**Avis délibéré de la mission régionale d'autorité
environnementale sur le captage d'eau potable des
Cabotes sur la commune de Cros-de-Georand (07)**

Avis n° 2026-ARA-AP-2110-N21045

Avis délibéré le 8 septembre 2026

Figure 1: localisation de la source des Cabottes prévue pour être captée (source : étude d'impact).

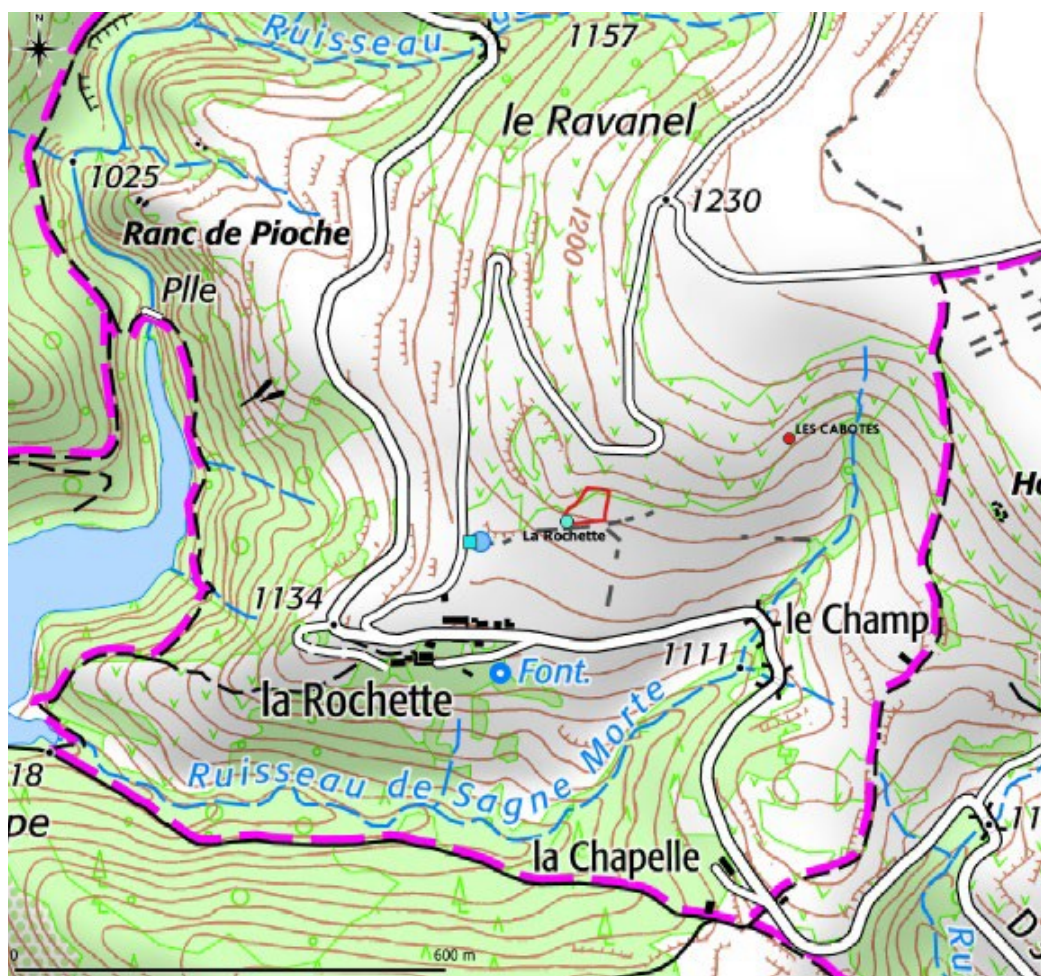
Le débit d'étiage de la source des Cabottes avant captage est mentionné de manière contradictoire dans le dossier : 15 m³/j en page 50 de l'étude d'impact, mais 40 m³/j en page 27 du même document, sans que la méthode de mesure retenue dans chaque cas soit explicitée, alors qu'il s'agit d'une donnée essentielle et structurante pour appréhender les impacts du projet sur la ressource en eau et sur les milieux humides en aval. Selon la valeur retenue, le débit de prélèvement maximal (7 m³/j) représenterait entre 17% et 47% du débit d'étiage, ce qui témoigne d'un écart significatif dans l'appréciation de la pression exercée sur la ressource.

L'Autorité environnementale recommande d'expliciter la méthodologie retenue ayant permis de déterminer le débit d'étiage et de préciser la valeur à retenir de débit d'étiage avant captage. Cette donnée est structurante pour évaluer les incidences du projet sur la ressource en eau et les milieux humides.

Si la valeur de 15 m³/j est retenue, le débit de prélèvement représentera la moitié du débit d'étiage, ce qui correspond à un volume important en proportion. Pourtant, l'argumentaire présenté dans l'étude d'impact est très peu développé.

Figure 2: zones humides des environs (source : étude d'impact).

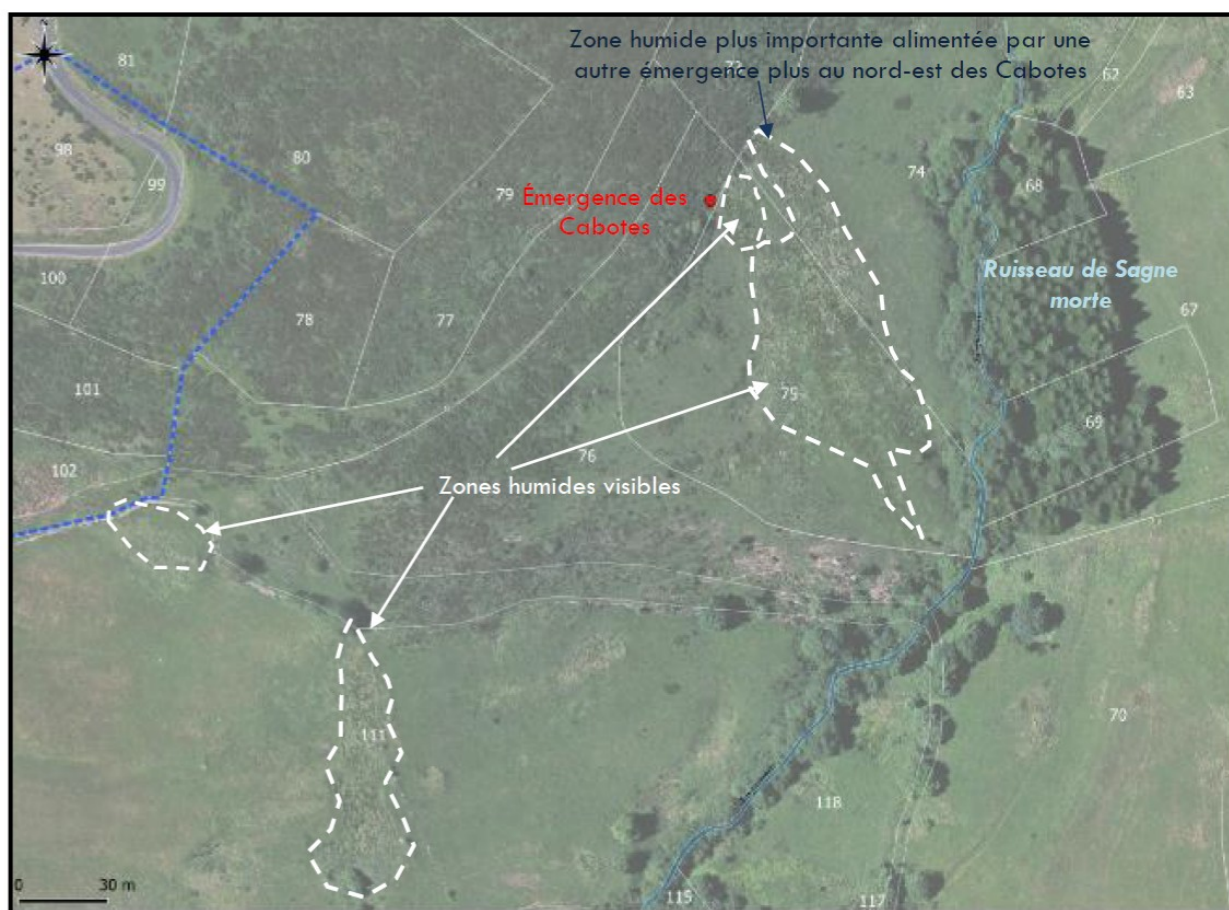
L'existence d'une zone humide en aval hydraulique immédiat du projet de captage constitue un enjeu environnemental important (cf. figure du paragraphe 2.3). Les autres enjeux environnementaux et de santé humaine apparaissent bien pris en compte dans l'étude d'impact et n'appellent pas d'observation.

Il convient de distinguer deux habitats humides présents sur le secteur : la « zone humide à Glycérie », alimentée par la source de la Rochette (captage existant) et jugée à enjeu faible par l'expertise écologique, et l'habitat « Prairies à Cirse des maraîchers » (E3.411), alimenté par la source des Cabotes objet du présent projet et qualifié d'enjeu de conservation modéré. C'est ce second habitat, sur lequel un assèchement partiel de 1200 m² (sur une surface totale de 5700 m²) est anticipé chaque année, qui est directement concerné par le captage envisagé. L'argumentaire selon lequel cet habitat serait déjà dégradé et à faible enjeu, avancé dans l'étude d'impact, doit donc être reconsidéré au regard de cette distinction.

Si le dossier conclut à l'absence d'incidence du captage sur cette zone humide, la démonstration n'est pas pleinement conclusive pour prévenir son assèchement partiel en période de plus forts prélèvements.

L'Autorité environnementale recommande d'approfondir l'analyse pour démontrer l'absence d'incidences significatives sur l'assèchement des zones humides et, le cas échéant, de définir les mesures d'évitement et de réduction nécessaires.
